**Правила № 17 (прочность сидений)**

**Предложение по дополнению 4 к поправкам серии 08  
к Правилам № 17 (прочность сидений)**

**Представлено экспертом от Нидерландов\***

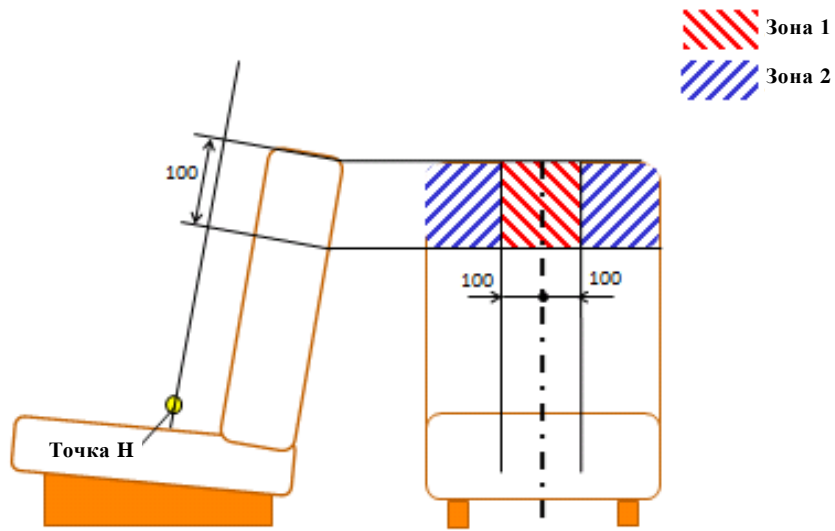
4. Для того чтобы учитывать возможность большего перемещения пассажиров в направлении вперед, в Правила № 17 ООН следует включить требования с улучшенными критериями рассеяния энергии для тех зон спинок сидений, о которые может удариться головой сидящий сзади пассажир.

**Правила № 17, пункт 6.8.1.1.1 (зона 1) + пункт 6.8.1.2.1 (зона 2)  
В случае отдельных сидений без подголовников**

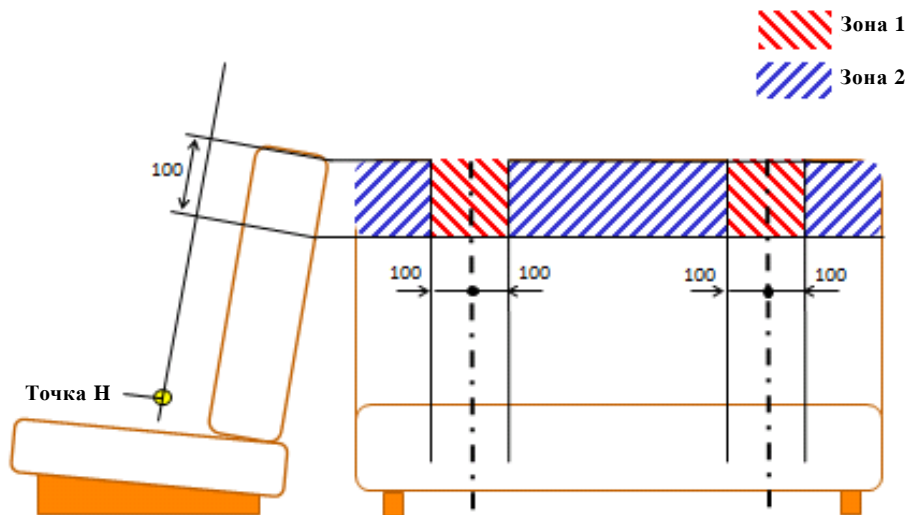
5. Критерии рассеяния энергии всегда применяются **только** к зоне 1 спинки сиденья. Пока критерии рассеяния энергии не распространяются на зону 2, если острые края имеют радиус более 5,0 мм, однако такое требование в отношении радиуса касается только предотвращения порезов и будет неэффективным для предотвращения черепно-мозговой травмы!

6. Зона 1 имеет небольшие размеры, и предполагается, что в случае столкновений водители и пассажиры резко перемещаются только в направлении вперед, а также что находящиеся друг за другом места для сидения расположены в линию. Если распространить требования на зону 2 (рассеяние энергии), то последствия большего перемещения в направлении вперед в реальных условиях ДТП будут учтены в более полной мере.

Для пояснения ниже приведены рисунки с изображением зоны 1 и зоны 2 для различных конфигураций сидений.

«5.2.3 Части задней стороны сидений, **включая части, установленные на сиденьях**, расположенных в зоне 1, определенной в пункте 6.8.1.1 ~~ниже~~, **а также в зоне 2, определенной в пункте 6.8.1.2**, подвергаются испытаниям на рассеяние энергии в соответствии с требованиями приложения 6 к настоящим Правилам».
